MINISTERIO DE MINAS Y ENERGÍA
RESOLUCIÓN NÚMERO 40247 DE

31 AGO 2020

“Por la cual se modifican condiciones de exigibilidad del etiquetado y se aclaran algunos requisitos establecidos en el Anexo General del Reglamento Técnico de Etiquetado – RETIQ”

Figura 8.5 a. Ejemplo de etiqueta para Acondicionadores de Aire de Precisión"

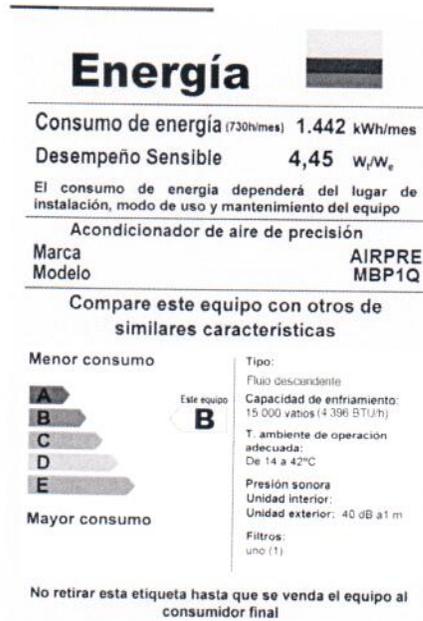
5) Las figuras ejemplo de las etiquetas y sus nombres, correspondientes con los números 8.5 ay 8.5 b para equipos tipo precisión, genérica de equipos Multisplit, y de solución particular, así como la figura 16.5 c., para Cocinas de Alta Potencia, siguientes.

"13.1. PARÁMETROS A EVALUAR Y DECLARAR

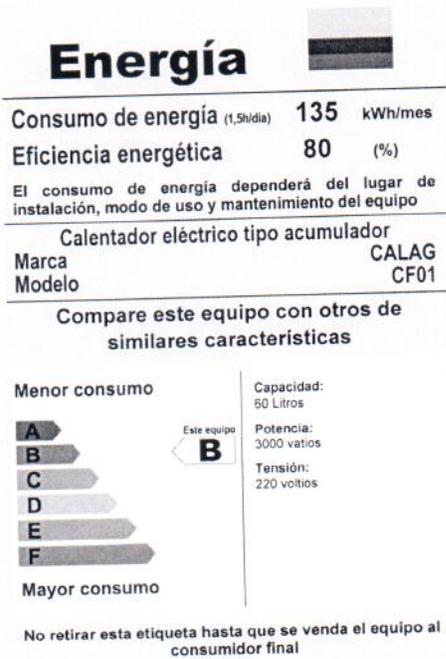
Se establecen como variables a declarar en el etiquetado de Lavadoras de Ropa de uso doméstico según su tipo como sigue:

- Lavadoras automáticas, el Factor de Energía expresado en L/kWh/ciclo, así como el consumo de energía mensual expresado en kWh/mes.
- Lavadoras semi - automáticas, el Consumo específico (Ce) en (kWh/kg-año), así como el consumo de energía mensual expresado en kWh/mes.
- Lavadoras manuales, el Consumo específico (Ce) en (kWh/kg-año), así como el consumo de energía mensual expresado en kWh/mes.
